# CONSORCIO ACUEDUCTO LAS BLANCAS

SPUP 007 DE 2023

SOLICITUD PÚBLICA DE PROPUESTAS No. 007 DE 2023 – SPUP 007 DE 2023

Teniendo en cuenta nuestro interés en participar en el proceso de la referencia cuyo objeto es **"OPTIMIZACIÓN DEL SISTEMA DESARENADOR Y LA LINEA DE CONDUCCIÓN UBICADO EN LA QUEBRADA LAS BLANCAS DEL MUNICIPIO DE ACACIAS, DEPARTAMENTO DEL META "**, y luego de realizar la revisión de los documentos cargados en la página de la entidad, hemos encontrado la siguiente observación.

Imagen 2. Pantallazo tomado del Presupuesto Oficial del proceso (acercamiento de actividades específicas).

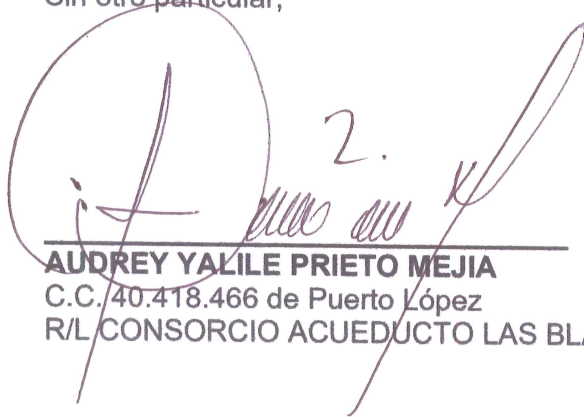
Las actividades mencionadas son: 1.24, 2.13, 2.14, 2.20, 2.21 y 2.22.

Las actividades 1.24, 2.13 y 2.14, presentan una unidad de medida de "UND", y estas mismas se repiten en los numerales 2.20, 2.21 y 2.22, sin embargo, en estos numerales la unidad de medida es "ML", lo cual no coincide y deja cabida a la duda.

Teniendo en cuenta que la Propuesta Económica es un factor decisivo, y puede llevar a un oferente a un rechazo directo, entendiéndose que no se deben realizar cambios en lo establecido por la entidad dentro de los anexos de propuesta económica en relación a las actividades, cantidades y así mismo, unidades de medida, solicitamos a la entidad misma aclarar esta observación, dando claridad a la forma de presentar nuestra propuesta económica, sin cabida a llevar al futuro proponente a incurrir en un error, y así propender por el principio de transparencia dentro del proceso de contratación.
